**VERNIER**  
SERVIÇO TÉCN. EM CONST. LTDA

Belém, 24 de outubro de 2018

**Parecer técnico e Solução sobre a situação em que se encontra  
Uma Creche do Programa Pró – Infância no Município de Mãe  
do Rio - Pará.**

PREFEITURA DE MÃE DO RIO.

SEÇÃO A-A  
ESC 1:25

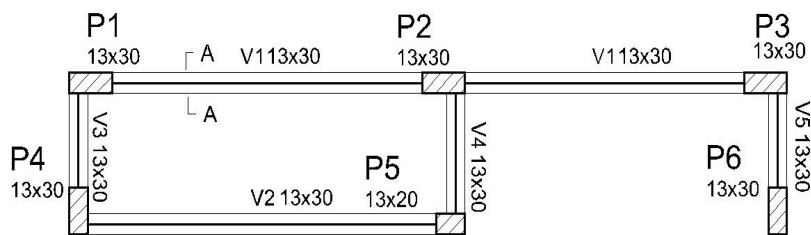
1.1.3. As cintas estão armadas conforme detalhe abaixo, contido na planta originada do Ministério da Educação e Fundo Nacional de Desenvolvimento da Educação-FNDE.

1.1.8. A causa dessa deficiência de resistência é a posição e quantidade da armadura que não se encontra na posição correta nem tampouco com a quantidade adequada, como se pode ver no desenho abaixo, e que foi generalizada para todas as vigas:

1.1.9. Para resolver esta falha de cálculo e execução, estamos propondo a solução em cordoalhas engraxadas protendidas, cujos projetos de trajetória das cordoalhas se anexa a este relatório.

Foto da Fundação da Creche.

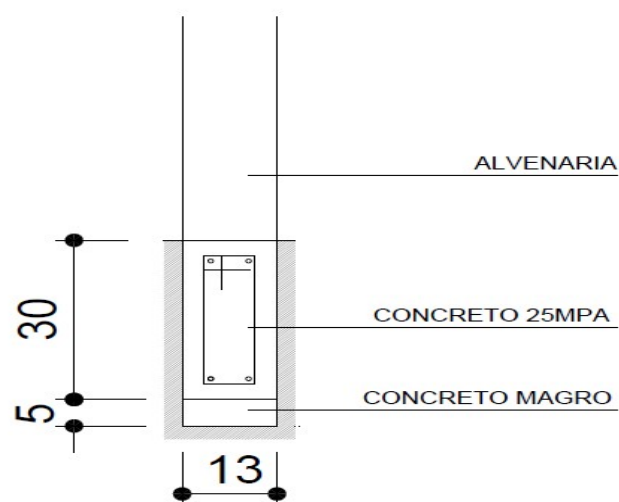
1.1.5. As patologias visíveis são constituídas de fissuras, deformações exageradas (fora do que prescreve a NBR 6118/2014), nichos de concretagem, falta de cobrimento adequado e muitas juntas frias ou juntas de concretagem, denotando, claramente, falta de planejamento no lançamento do concreto.

1.1.7. As deformações verticais (flechas verticais) e as fissuras por flexão demonstram claramente que as vigas não estão calculadas e não suportarão as cargas solicitantes.
